Bereich West
 Unterlage W 7.1.1
 Blatt Nr. 1

PLANFESTSTELLUNG

Frankenschneidweg
 Kreuzungsfreier Ausbau Abschnitt West
 Ausbau mit Neubau von Lärmschutzwänden

Lageplan
 Lageplan 1

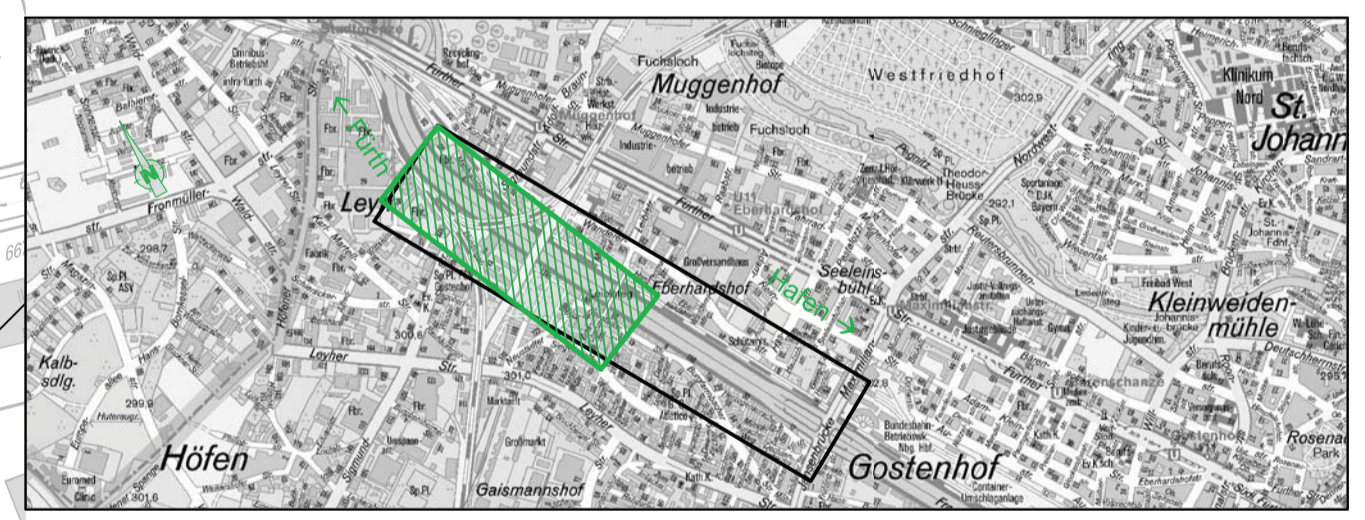
Änderungen und Ergänzungen im Anhörungsverfahren sind blau dargestellt Juni 2013

Nr.	Art der Änderung	Datum	Name
2	Rankhilfen ergänzt	Juni 2013	Rüger
1	lärmreduzierter Straßenbelag ergänzt	Juni 2013	Rüger
